8.1 PLANS DES AMENAGEMENTS PROPOSES AU SEUIL DU BRESIL

Etude sur les ouvrages hydrauliques de l'Indre pour la restauration de la continuité écologique et de faciès d'écoulement naturel

8.2 PLANS DES AMENAGEMENTS PROPOSES AU SEUIL DES CHAINTRES

8.3 AVIS DU CONSEIL DEPARTEMENTAL CONCERNANT LE PONT DE LA D63

Coupe des travaux optionnels au droit de la pile du pont

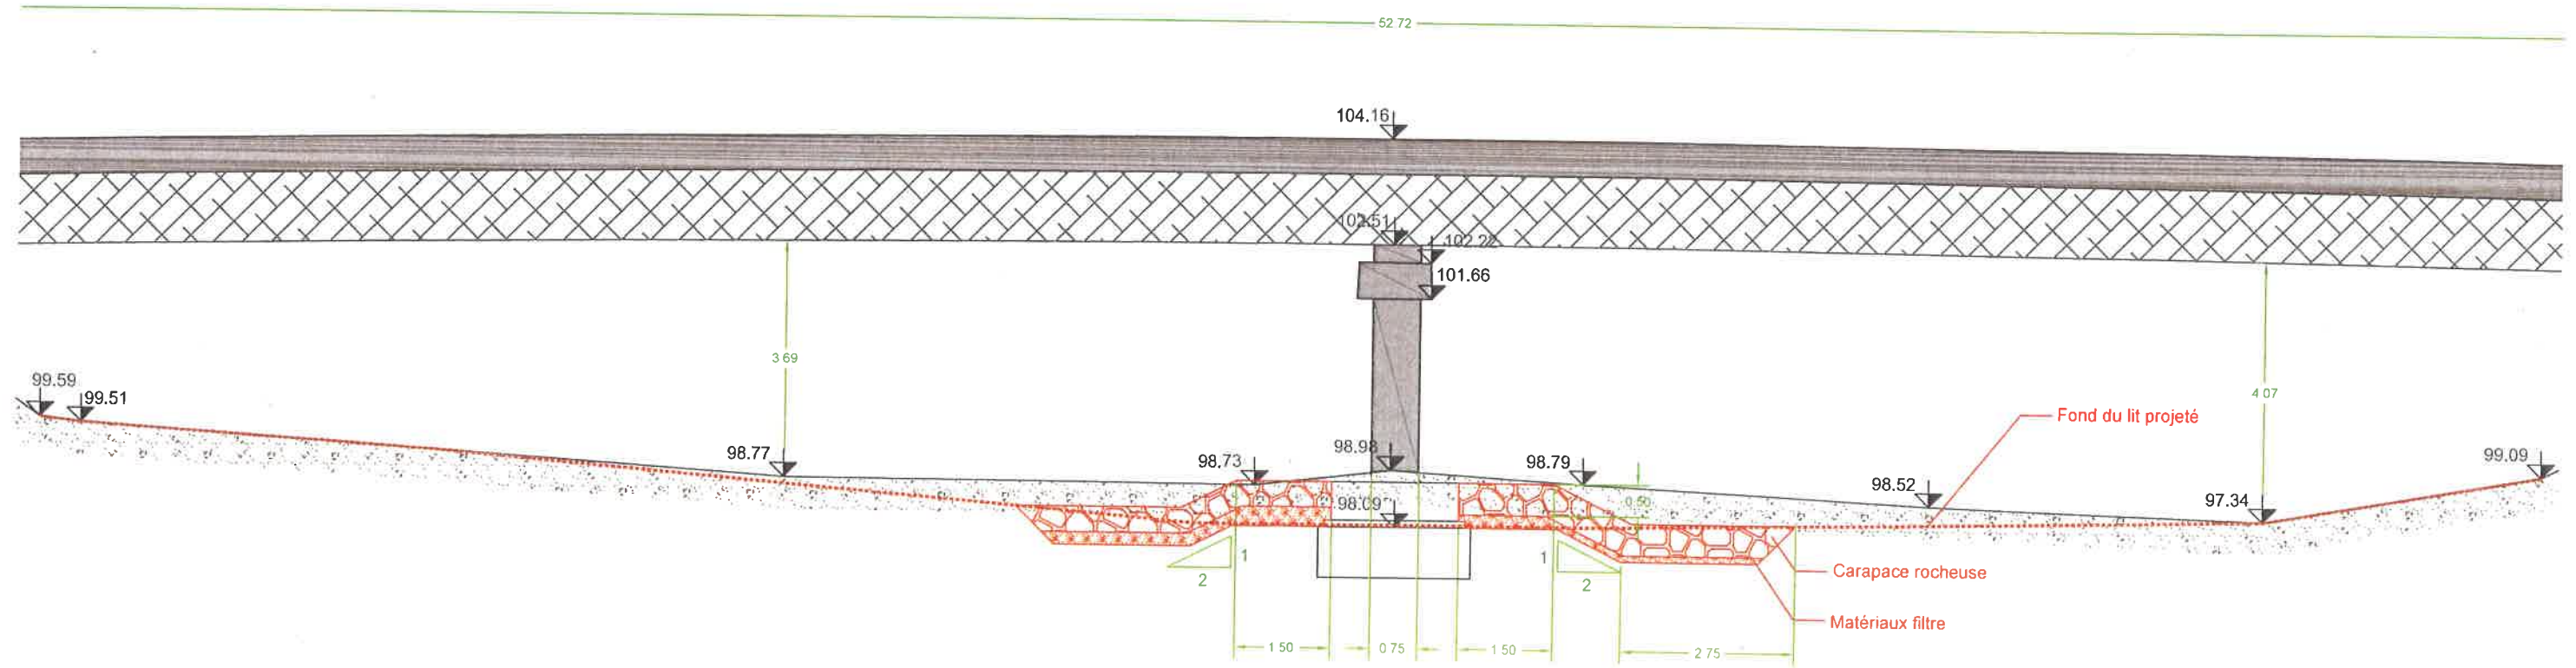
Dans le cadre de l'étude d'incidence de ce projet, vous sollicitez l'avis des services du Département, pour évaluer en particulier les mesures conservatoires à mener sur le pont de la route départementale n° 63 situé à 585 mètres en amont du seuil.

Après examen des documents d'étude, il apparaît que l'abaissement de la ligne d'eau lié à l'effacement du seuil sera d'environ 70 cm pour une valeur d'étiage à 5 ans.

A ce stade de l'étude, nous préconisons un suivi annuel de l'ouvrage sur 5 ans en particulier au niveau de la pile centrale afin de vérifier l'absence de départ d'alluvions. Cette surveillance pourra être assurée par les services du Département.

Toutefois, je vous informe que si la situation le nécessitait, il y aurait lieu de prévoir un renforcement du pied de la pile par un enrochement. Ces travaux seraient alors à votre charge.
